MINISTÉRIO DO MEIO AMBIENTE
INSTITUTO BRASILEIRO DO MEIO AMBIENTE E DOS RECURSOS NATURAIS RENOVÁVEIS
Unidade Setorial da Diretoria de Licenciamento Ambiental

Ass.: Projeto Nova Subida da Serra – Análise Inventário Florestal Complementar Área 15

NOT. TEC. 000736/2014 COTRA/IBAMA

Processo:	02001.008463/2009-81
Empreendimento:	Implantação da Nova Subida da Serra de Petrópolis, entre os km 82 e 102 da BR 040/RJ.
CNPJ:	00.880.446/0002-39
Destinatário:	Pedro Antonio Jonsson
Telefone:	(0xx21) 2676-1400
Fax:	(0xx21) 2676-4180
E-mail:	danielle.brito@concer.com.br
Data:	17/04/2014
Nº de Páginas:	1

Foto 01: Vista geral muro – rua Luiz Winter

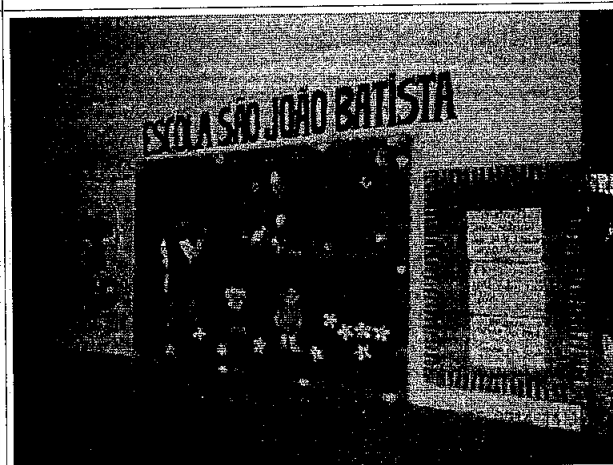
e a instabilidade do muro localizado entre a rua Luis Winter e o pátio da Escola Municipal São Sebastião, no bairro Duarte da Silveira. Considerando que, apesar disso, a CONCERT se comprometeu a recuperar a estrutura que está comprometendo a segurança da escola desde que a Rebio Tinguá dê anuência para a atividade

- apresentar cópia do plano de fogo, das detonações já realizadas, acompanhado de planilha sintética contendo: identificação, data, horário das detonações, local, quantidade de explosivo utilizado e horário e dados das medições. Devem ser destacados os dados referentes à detonação realizada a aproximadamente 250 m do muro localizado entre a rua Luis Winter e o pátio da Escola Municipal São Sebastião, no bairro Duarte da Silveira;

6. Considero atendida a Notificação emitida por meio do Ofício nº 02001.004551/2014-71 DILIC/IBAMA e, assim, possível a retomada das obras pela Concessionária. Contudo, devem ser adotadas e atendidas, de forma imediata, todas as medidas e condições necessárias para a recuperação do muro.
